# Liaison routière RD165-RD523

*Commune de Le Versoud*

# Rapport du commissaire enquêteur

Demande d'autorisation au titre de la loi sur l'eau

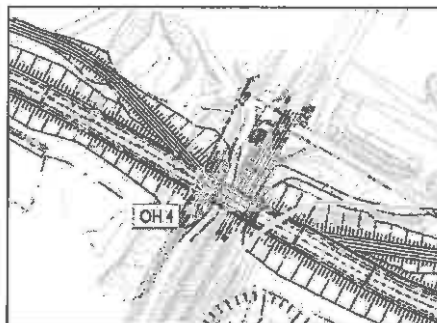
Face aux questionnements posés, pouvez-vous confirmer que les rétablissements (desserte, fossé) sont inclus dans l'emprise totale du projet ?

Un fossé sera bien créé entre le pied de talus de remblais et le rétablissement agricole.

Les emprises incluent ces aménagements.

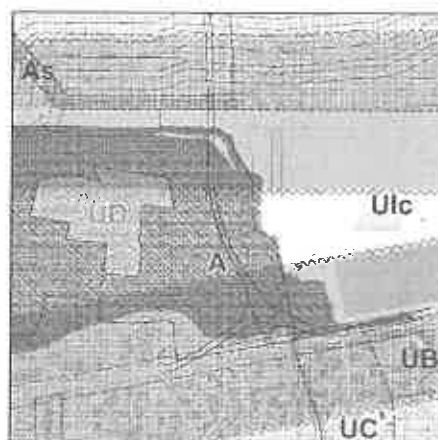
Les bruits de la circulation concernent le quartier de Pruney pour l'aménagement du rond-point sur la RD523. Les riverains proches du rond-point voient les niveaux de bruit s'abaisser. En revanche, pour les riverains situés sur les tronçons de raccordement, on constate que l'augmentation de bruit est plus importante avec l'aménagement que sans. Cette augmentation est plafonnée à 2 dB(A). Dans le cadre de la modification d'une infrastructure existante, elle reste donc inférieure au seuil de l'arrêté du 5 mai 1995. Aucune protection acoustique n'est proposée.

Ces études ont modélisées les effets de la DBA dont l'efficacité a été démontrée.

Quant à l'abaissement des vitesses sur la RD 523, elle se fera de fait grâce à la réalisation du nouveau giratoire qui coupera la ligne droite existante et qui imposera un ralentissement.

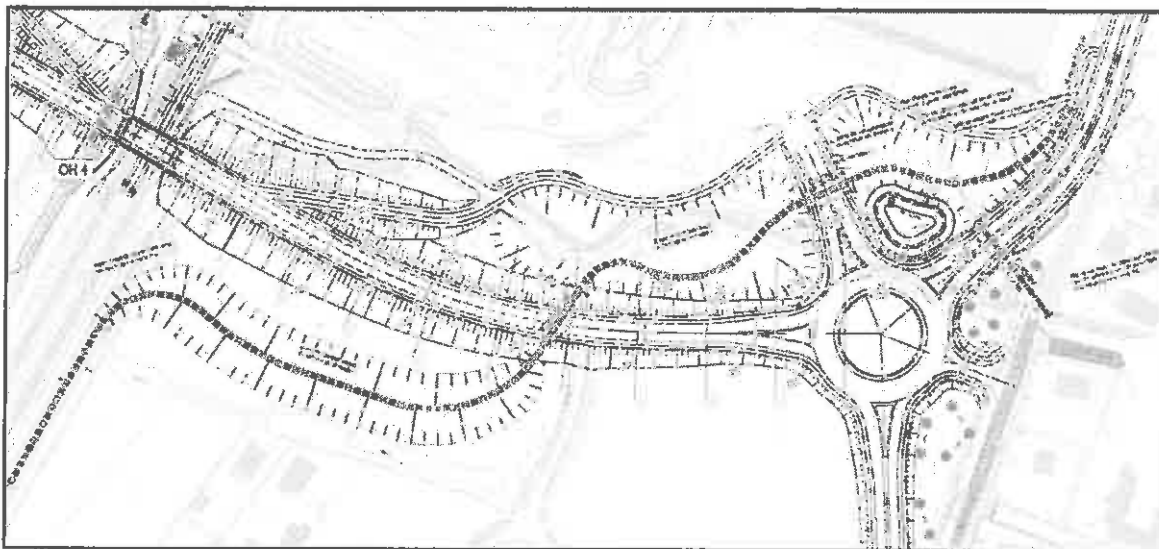
Les riverains du quartier Prés Perrets estiment que la disparition du boisement et l'élévation du talus de 8,50 m franchissant la voie ferrée constituent une altération de leur paysage local. Ceci d'autant plus qu'aucune mesure de replantation ne semble prise pour atténuer cet effet.

Les reboisements prévus sont essentiellement localisés le long du ruisseau du Pruney. La description du talus Ouest de la voie ferrée (page146) laisse penser que les plantations prévues s'effectueront uniquement du côté de la ZA du Pruney.

Pour faciliter la compréhension, il semble plus exact de parler des talus Nord et Sud. Quel aménagement paysager sera réalisé côté Sud, en vision direct du quartier Prés Perrets ?

Le délaissé ainsi que l'emprise du fossé du Pruney feront l'objet d'aménagements paysagers conséquents.
